Preisgerichtssitzung Phase 2

PROTOKOLL

Ort: Schloss Morsbroich, Gustav-Heinemann-Straße 80, 51377 Leverkusen, Spiegelsaal

1021

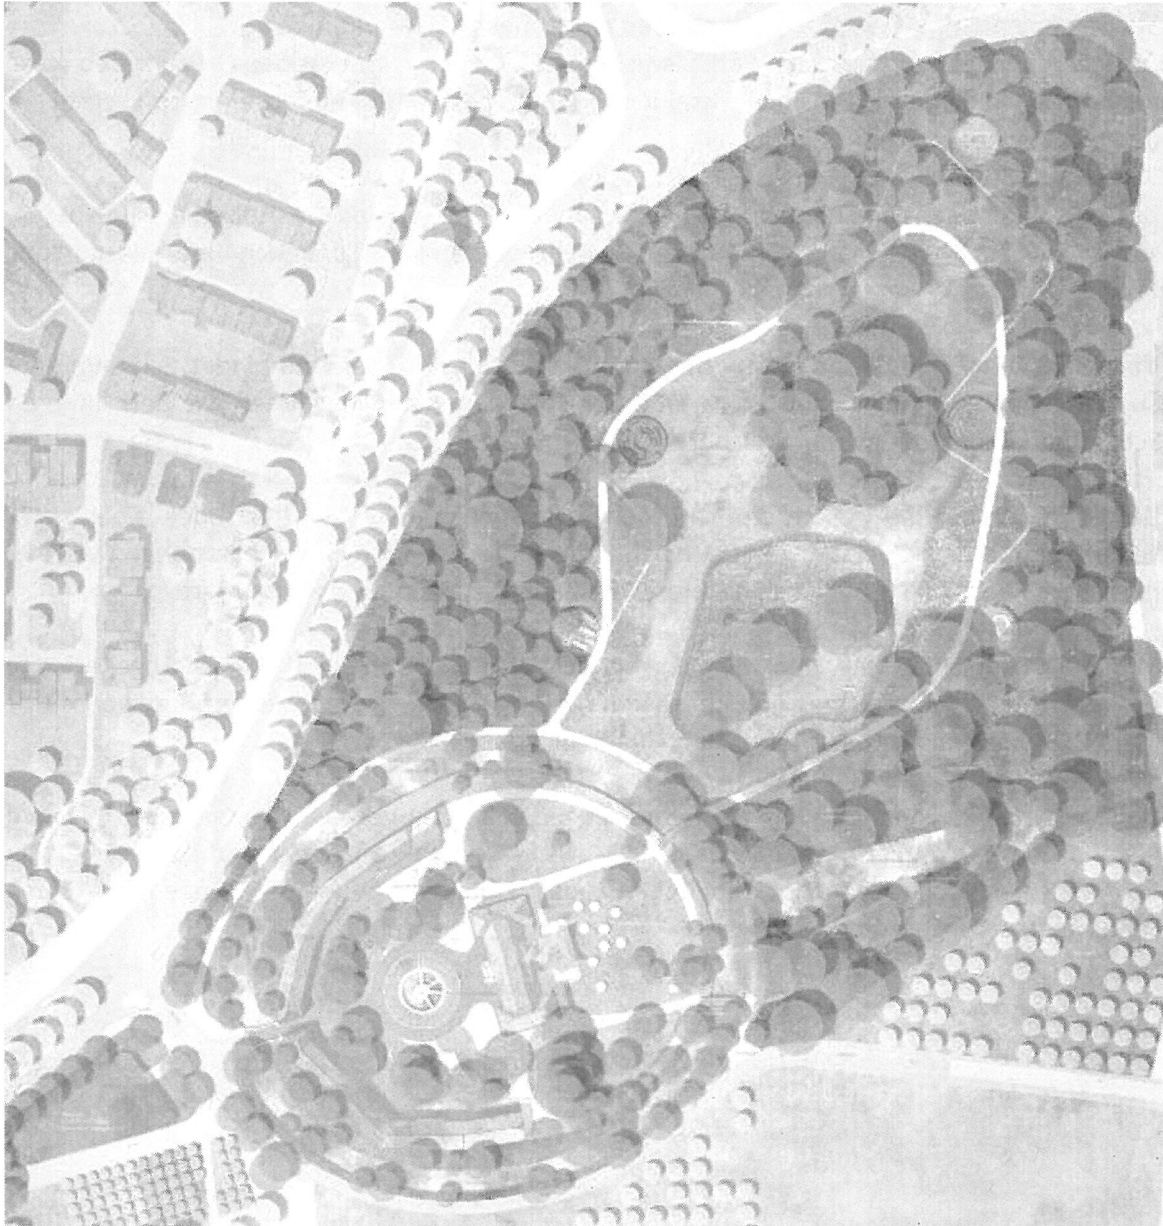
Die Arbeit besteht im ersten Blick durch einen sehr vorsichtigen Umgang mit der Vegetation und klaren räumlichen Bezügen.

So wird dem Schloss-Ensemble ein angemessener großzügiger Ankunftsplatz vorgelagert, der die Besucher gebührend empfängt. Das Parken wird wohltuend dem Obstwiesenraster untergeordnet und damit der Platz räumlich gefasst.

Der Schlossgraben wird stark ausgelichtet, sodass das Schlossoval deutlicher zu erleben ist. Gleichzeitig wird der Park dadurch visuell an das Oval angebunden.

Allerdings wird die Chance verpasst den Parkraum visuell zu erweitern, zu öffnen durch Wiederfreistellen der gefährdeten Baumgruppe.

Darüber hinaus ist die zwingende Führung des Hauptweges durch den empfindlichsten Bereich des Parks weder ökologisch noch funktional gelungen. Diese Wegeführung wird hier zusätzlich gedoppelt durch den als Motiv und in der Ausformulierung schönen Holzsteg, der allerdings direkt an das Schlossoval durch die Brücke angeschlossen wird. Dies wird sehr kritisch gesehen. Auch wird ein "Kurzschluss" im Wegesystem des Parks nicht angeboten.

So verlockend die freie Aufstellung der Skulpturen im zentralen Wiesenraum zunächst erscheint, so wenig vermag sie zu überzeugen, da diese Platzierung nur in einer Rasenfläche wirklich funktioniert und diese nicht in toto für den Park gewünscht ist.

Das Parkfolie, das u. a. für pädagogische Zwecke gedacht ist, kann als verlockendes Angebot in der Tiefe des Parks überzeugen.

Auch die Verortung der Spiellichtungen in Nachbarschaft zum Café ist gelungen. Die zusätzliche Brücke in Form von Trittsteinen/Stufen ist zwar spielerisch interessant, eine barrierefreie Brücke wäre jedoch hilfreicher im Hinblick auf die Hauptwegeführung.

Der Wassergraben als Abgrenzung der gefährdeten Baumgruppe ist ein sehr schönes, auch ökologisch bereicherndes Element, das den Schutz unpräzise organisiert. Bei den zunehmend trockenen Sommern könnte der gewollte Schutz verloren gehen.

Insgesamt stellt die Arbeit einen Beitrag dar, der in Teilbereichen interessante Aspekte bietet, der aber in der Gesamtkonzeption nicht durchgehend überzeugen kann.
